工作联系函

编号: GR-YF-XJS-03-2023017

主题: 关于瑞隆祥库存两气袋腰托处理方案

瑞隆祥库存气袋 1
黑管长: 780
透明管长: 740

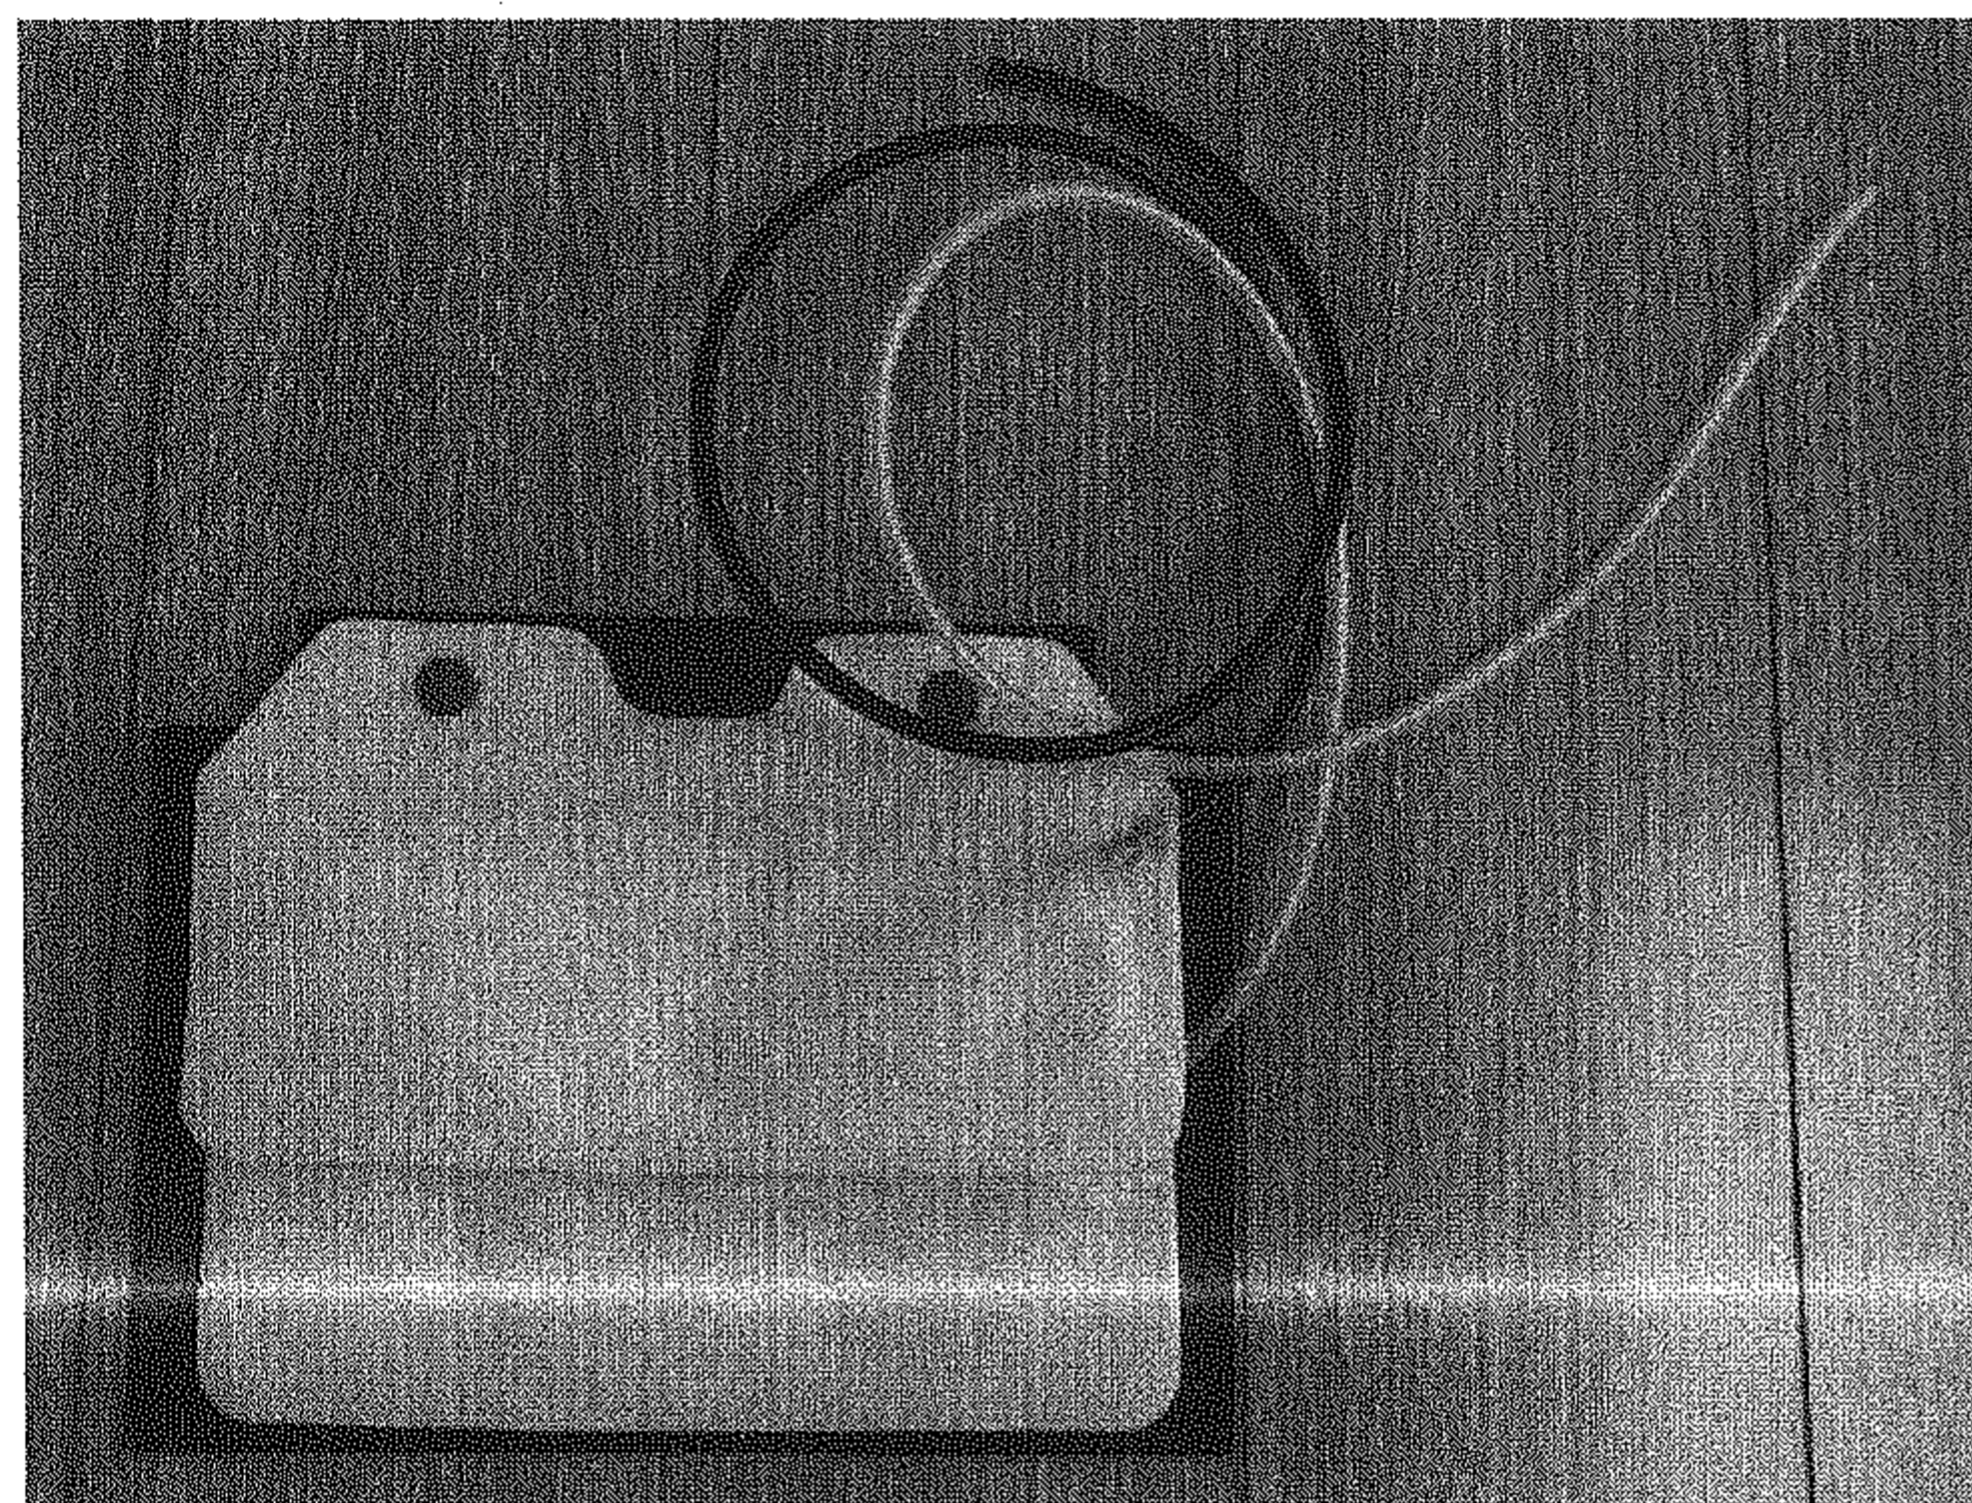
瑞隆祥库存两种规格的两气袋腰托(见下图), 经过测试常温爆破压力为 0.4-0.5MPa, 标准要求 >0.3Mpa。

气袋 1 可改制为 SHT0011609, 用于西安工厂的 X3000、M3000S、X5000S 等座椅; 气袋 2 经过测量和 SHT0011609 尺寸相同, 可以直接使用。

气袋 1 具体改制方法如下:

原长度	改制后长度	备注
黑色气管	780mm	640mm ± 5	减短 140mm
透明气管	740mm	560mm ± 5	减短 180mm

可以使用。张晓锋 12.4
